## 玄海原子力発電所3、4号機の主変圧器及び所内変圧器の 更新に係る確認結果について

令和8年4月  
原子力安全対策課

図-3 設備配置の変更(一体構造の採用)  
 (第40回実用発電用原子炉施設の廃止措置計画に係る審査会合資料1-1より)

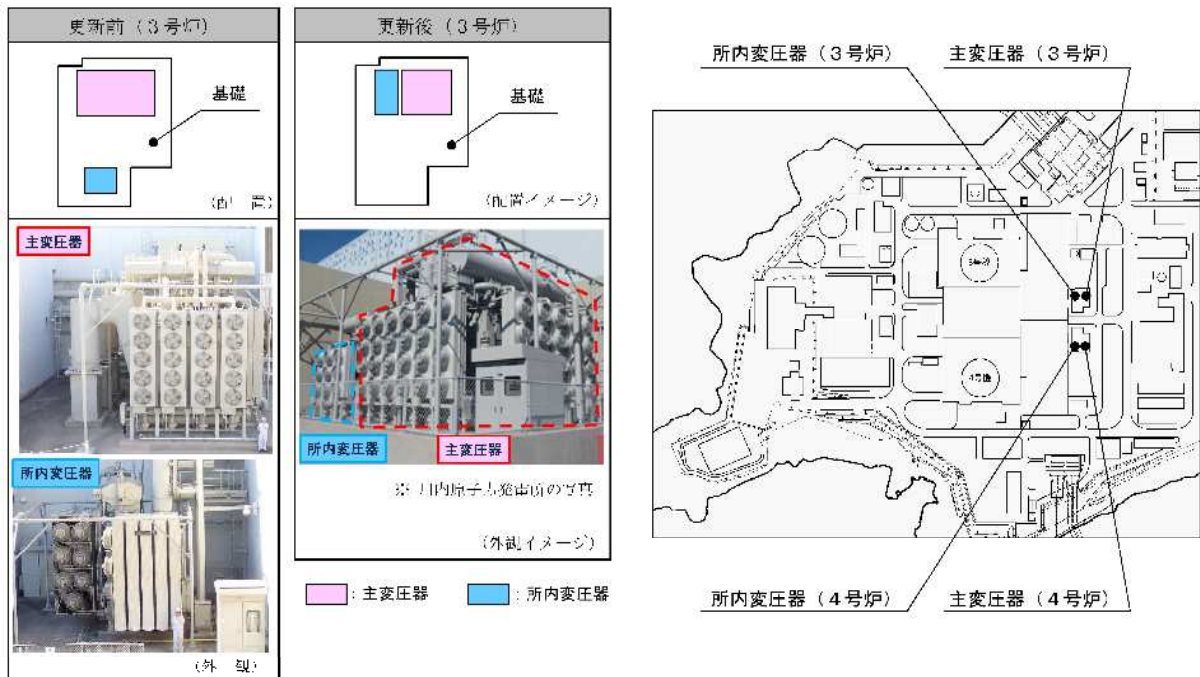
No.	確認事項	県の確認結果
1	主変圧器と所内変圧器を隣接させると、一緒に壊れる可能性（火災時など）が高くなるのではないか。	主/所内変圧器には、既設のもの同様、専用の自動消火装置を設置するため、仮に火災が発生しても延焼の防止を図ることができるため、主/所内変圧器を一体化しても、火災に対する安全性は変わらないものと考えている。
2	法令要求を大きく上回る形で耐震性の向上をおこなったのはどのような理由からか。	現在設置している主/所内変圧器は、法令要求の耐震Cクラス(0.2G)に対して2.5倍の耐震性(0.5G)を有しているが、2024年1月に発生した能登半島地震では、志賀原子力発電所の耐震設計 0.5G 仕様の変圧器が、一部損傷し、機能を喪失した。 これを踏まえ、自主的な安全性向上の取組みとして耐震性の向上(従来の2倍、法令要求の5倍)を図る設計とした。(1.0G仕様とした特段の事故想定はない)
